Betreft: Bezwaarschrift handhaving besluit 57584-2023 Zonnepark Kanaaldijk-Zuid Heino.

Verslag controle op 25-10-2023 bij Zonnepark Heino I & II, Sectie I, perceelnummers 241, 270 en 271 Kanaaldijk-Zuid t.h.v. [redacted] westelijk en oostelijk deel

Ruimtelijke onderbouwing zonnepark Kanaaldijk-Zuid Heino (deel Oost)

Figuur 6 Inrichtingsplan zonnepark Kanaaldijk-Zuid Heino

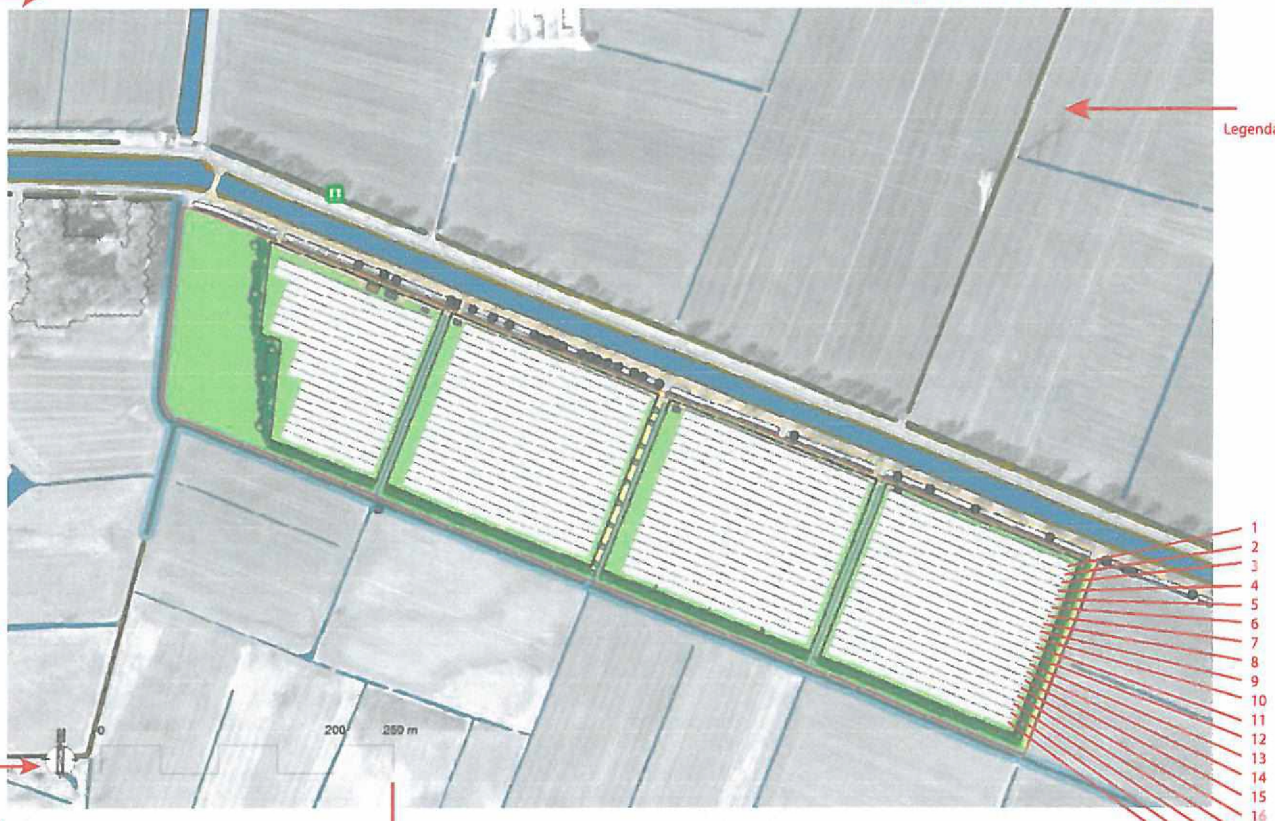
Legenda ontbreekt

Afbe j is iets
groter n schaal

Noordpijl is anders

Het tweede document met daarin 20 rijen ipv 19 is gemaakt op 14 oktober 2020.

Afbeelding 7. Doorsnede A van zonneveld Kanaaldijk-Zuid met links de nieuwe landschappelijke haag en rechts het bestaande struweel met bor

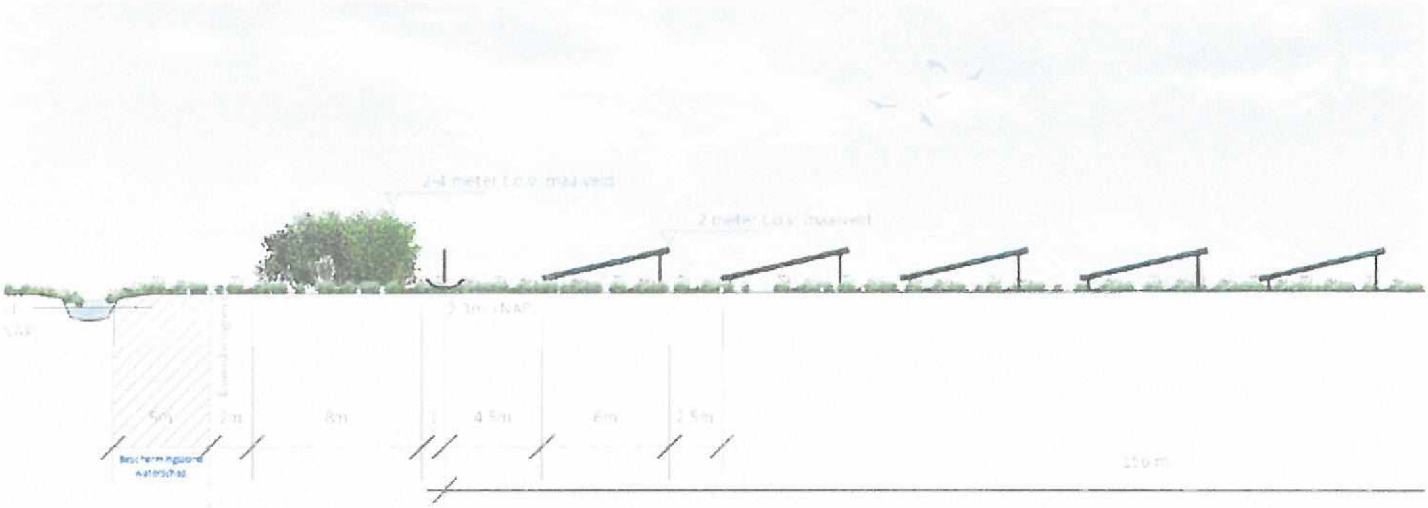
De rijen panelen komen op 2,5m van elkaar vandaan. Zie hieronder een dwarsdoorsnede van het park uit het inrichtingsplan.

Project	Powerfield Heino I
Project No.	OS10976
Drawing Title	Overview Photovoltaic
Phase	Preliminary ☐ / Issued for construction ☒ / Re-built ☐
Drawing-no.	00-00
Index	08

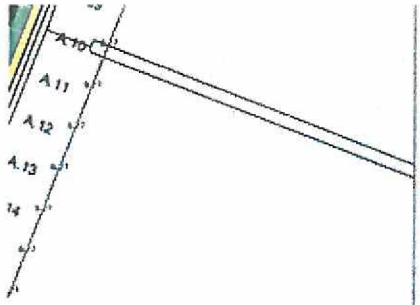
Index	Date	Name	Modification
08	18.04.2023	Hense	Zaun neu gezogen
07	02.06.2023	Hense	original Zaun bis zum Feldweg belassen, ganz passt
06	29.05.2023	Hense	EVU verschoben
05	23.03.2023	Hense	Leitung und Trafostation eingezeichnet
04	30.01.2023	Hense	Feld B Zaun, Straße und Modulen 12m nach Norden geschoben, Feld A überall eingezeichnet
03	01.01.2023	Hense	PS eingezeichnet
02	10.01.2023	Hense	Straße außerhalb von Zaun, Module und Stationen verschoben
01	02.12.2022	Hense	Stationen verschoben, PS Anlage nach Süden verschoben
Drawn	04.11.2022	Hense	
Checked			
Scale	1:1

Project	Powerfield Heino II
Project No	0511208
Drawing title	Overview Photovoltaic
Status	Current no.
Preliminary ☐	00-00
Issued for construction ☒	Index
As built ☐	09

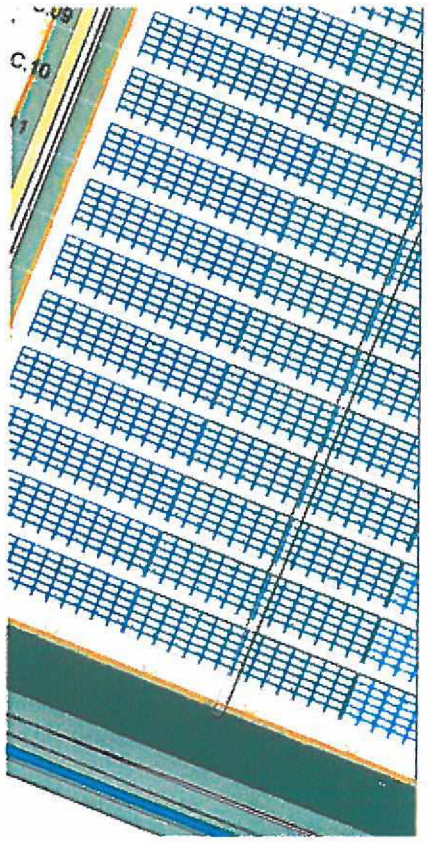
09	18.08.2023	Hensse	Grenze leicht überarbeitet
08	02.06.2023	Hensse	Angrenz Fläche Süd und westen Flurst Gemarkung Heino, geänd. erstellt
07	03.03.2023	Hensse	Planung angepasst, Erstellung nach Vorlage angepasst
06	15.02.2023	Hensse	Landung und Wallabstand angepasst
05	30.01.2023	Hensse	Zaun, Straße und Module 15m vom Bauten geschoben, Stroter verschoben, Module Reihe 8 angepa
04	01.01.2023	Hensse	TS eingezeichnet
03	10.01.2023	Hensse	Straße außerhalb von Zaun, Module und Stationen verschoben
02	14.12.2022	Hensse	PV Anlage nach Süden verschoben
01	02.12.2022	Hensse	Stationen verschoben, PV Anlage nach Süden verschoben
Index	Date	Name	Modifications
Drawn	04.11.2022	Hensse	
Checked			
Scale	o.M

Wijzigingsdatum	Vertaling
01-01-2022	TS aangepast
10-01-2022	Straat buiten het hekwerk, modules en stations verschoven
02-12-2022	Stations verschoven, PV-systeem naar het zuiden verschoven
14-12-2022	PV-systeem naar het zuiden verschoven
30-01-2023	Hek, weg en modules 1,5 meter naar het noorden verschoven, beschutting verplaatst, modules op veld D toegevoegd
15-02-2023	Prestaties en aantal modules aangepast
03-03-2023	Planning aangepast, prestatie aangepast volgens contract
02-06-2023	Oorspronkelijke afrasteringslijn en afdak van aanbesteding verwijderd, palen toegevoegd
16-06-2023	Groene zone aangepast
